Mercoledì 19 settembre 2018

**Urgente: Aggiornamento importante sulla sicurezza**  
AFX® Endovascular AAA

**Figura 4: Assicurarsi che il filo guida non venga catturato dietro lo stent**

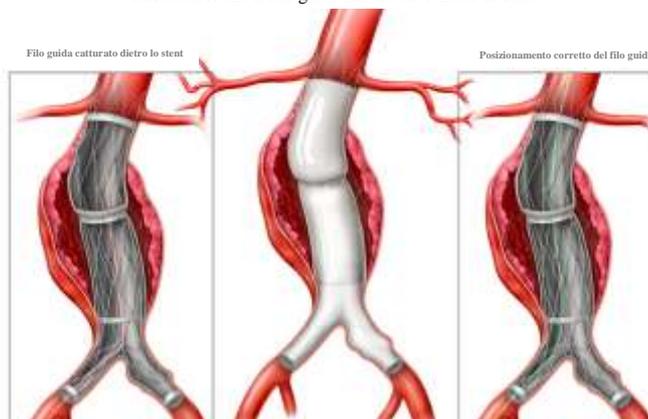
1. Consultare i protocolli istituzionali relativi ad anestesia, anticoagulazione e monitoraggio dei segni vitali.
2. Posizionare il paziente sul piano di imaging per consentire la fluoroscopia dall'arco aortico alle biforcazioni femorali.
3. Ottenere l'accesso luminale attraverso le arterie femorali.
4. Stabilire, se necessario, un adeguato controllo vascolare prossimale e distale dell'arteria femorale esposta chirurgicamente.
5. Seguendo le istruzioni per l'uso del produttore, avanzare nel sistema vascolare, sotto fluoroscopia, un filo guida "J-tip" flessibile, un catetere pigtail o un equivalente accettabile.
  - **NOTA:** la scelta di un dispositivo adeguato può limitare la probabilità che la guida finisca dietro lo stent. Fare riferimento alla **Figura 4**.

**Figura 5: Uso di un pallone per confermare il corretto posizionamento del filo guida**

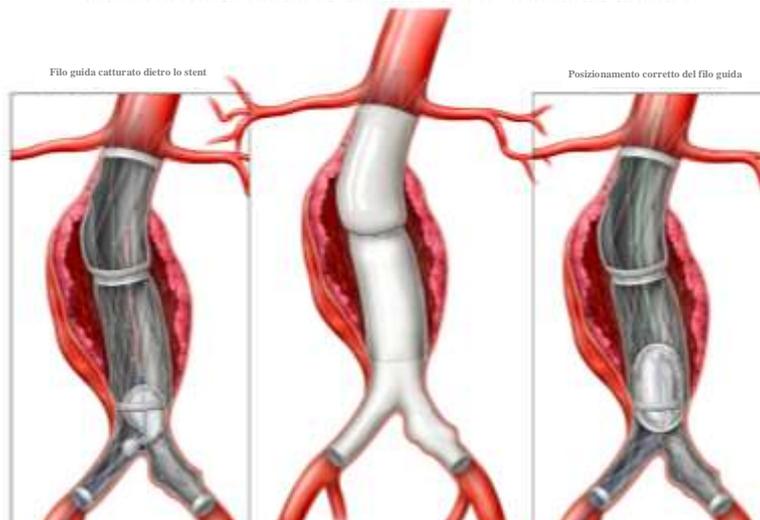
6. Quando il filo guida flessibile a "J-tip" o il catetere pigtail attraversano il dispositivo AFX esistente, far avanzare lentamente un pallone per occlusione o un pallone PTA sopra il filo guida e sotto fluoroscopia. Gonfiare lentamente, seguendo le istruzioni del produttore, fino a quando il pallone non si è completamente aperto. Si consiglia di utilizzare un pallone PTA di 12 mm di diametro o un pallone per occlusione parzialmente gonfiato per verificare che i dispositivi non si trovino dietro lo stent.

- **NOTA:** la deformazione del pallone durante il gonfiaggio o l'allargamento di una sezione dello stent possono essere il segnale che potenzialmente il filo guida sia posizionato dietro lo stent. Fare riferimento alla **Figura 5**.

**AVVERTENZA** Un gonfiaggio eccessivo del pallone per garantire l'accesso luminale può creare il falso aspetto di un filo guida posizionato dietro lo stent o potrebbe spostare verso l'alto il corpo principale.
